Originalstellungnahmen | Steilshoop11 | Bauleitplanung Online

Bebauungsplan Steilshoop 11

Stellungnahme von Hamburg Wasser zur Grobabstimmung

B-Plan Steilshoop 11 – Borcherring: Frühzeitige Beteiligung der TöB gem. § 4 Abs. 1 und § 2 Absatz 4 BauGB -

Figure 2: Kartenausschnitt

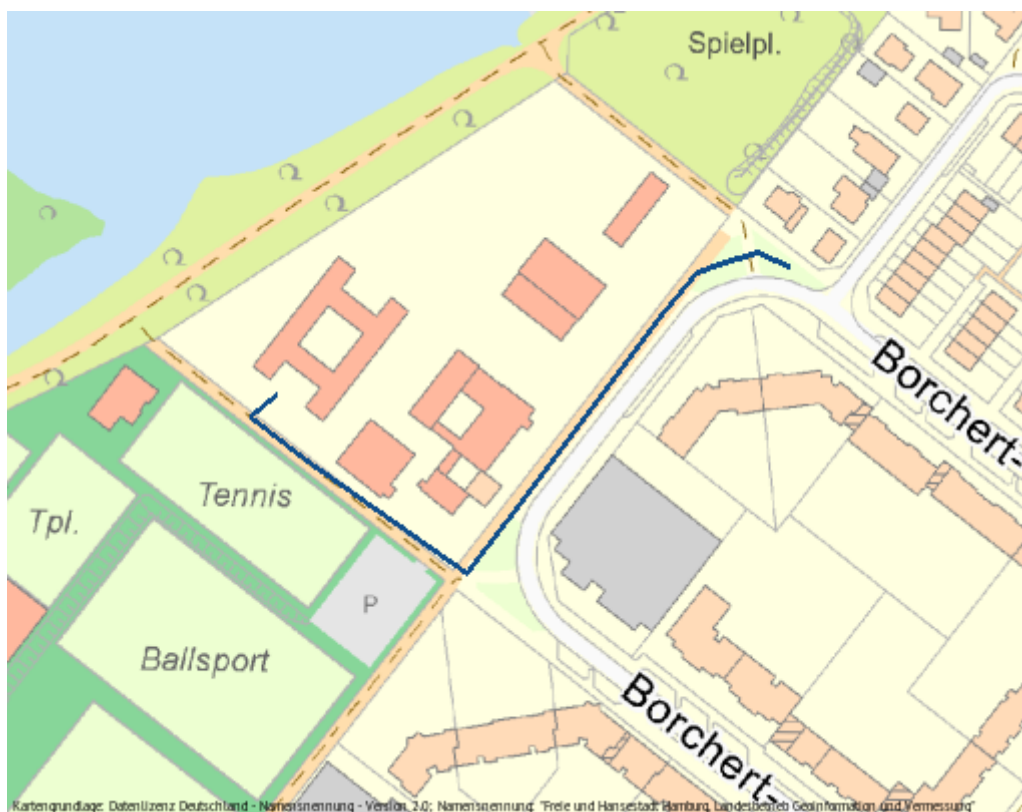
Im Bereich der geplanten Maßnahme betreiben wir Versorgungsanlagen, die der öffentlichen Gasversorgung dienen. Es handelt sich dabei um eine Gashochdruckleitung. Es ist nicht gestattet, Bauwerke zu errichten, Bäume anzupflanzen oder andere bauliche Maßnahmen im Bereich der Gasversorgungsanlage ohne Genehmigung durchzuführen. Wir bitten Sie, Annäherungen mit uns abzustimmen.

Wenn Sie vorhaben, Material zu lagern oder Baustraßen im Bereich der Versorgungsanlage planen, dann stimmen Sie dies bitte mit uns ab. Schlagen Sie uns hierfür wirksame Maßnahmen vor und setzen diese um. Dies hat zum Ziel, unsere Anlagen durch den Bau und den Betrieb nicht zu gefährden und nicht negativ zu beeinflussen. Änderungen an der Gashochdruckleitung bedürfen einer Vorlaufzeit von mindestens einem Jahr.
